URGENTE: Field Safety Notice

RE: BCID kits (RFIT-ASY-0126, RFIT-ASY-0127) mislabeled with improper electronic key code.

29 Aprile 2016

Fig. 1: 30 pouch kit label placement

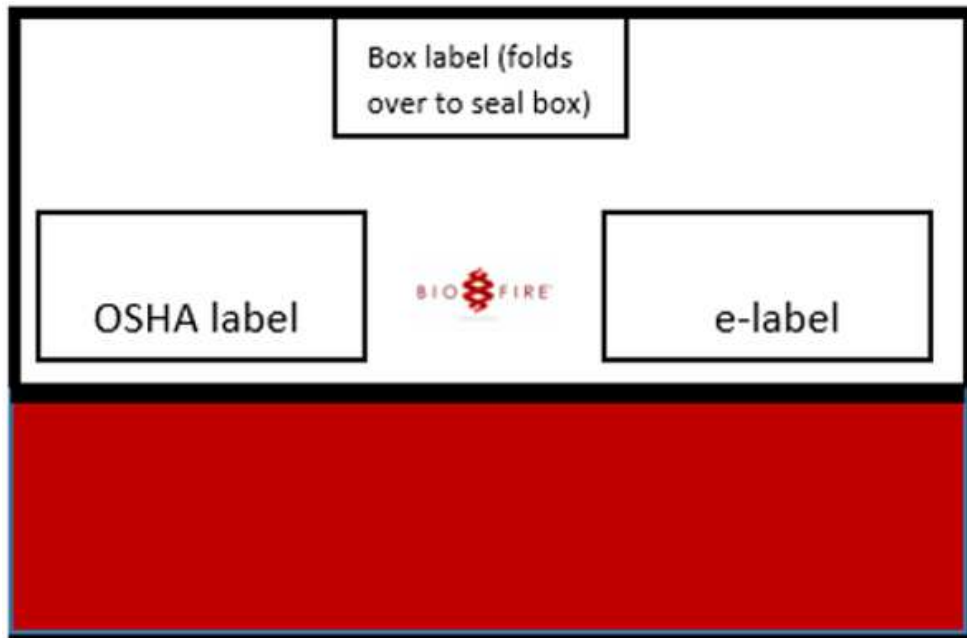
Per applicare le etichette corrette sulle scatole ancora in suo possesso la preghiamo di seguire le istruzioni sotto riportate: sia per le confezioni da 6 cartucce (RFIT-ASY-0127) sia per le confezioni da 30 cartucce (RFIT-ASY-0126), **l'etichetta corretta (codice etichetta RFIT-LBL-0207-03)** deve essere apposta nell'angolo in basso a destra, sopra quella errata (codice etichetta RFIT-LBL-0094-03), nello spazio che nelle Figure 1 e 2 riportate sotto è identificato con la dicitura "e-label" (il codice dell'etichetta si trova in basso lungo il margine destro dell'etichetta stessa ed è scritto in verticale).

Le invieremo le etichette con le informazioni corrette per accedere alla versione elettronica della Scheda Tecnica. Le etichette corrette riportano la dicitura "**www.online-ifu.com/IT10045**" nella riga in alto.
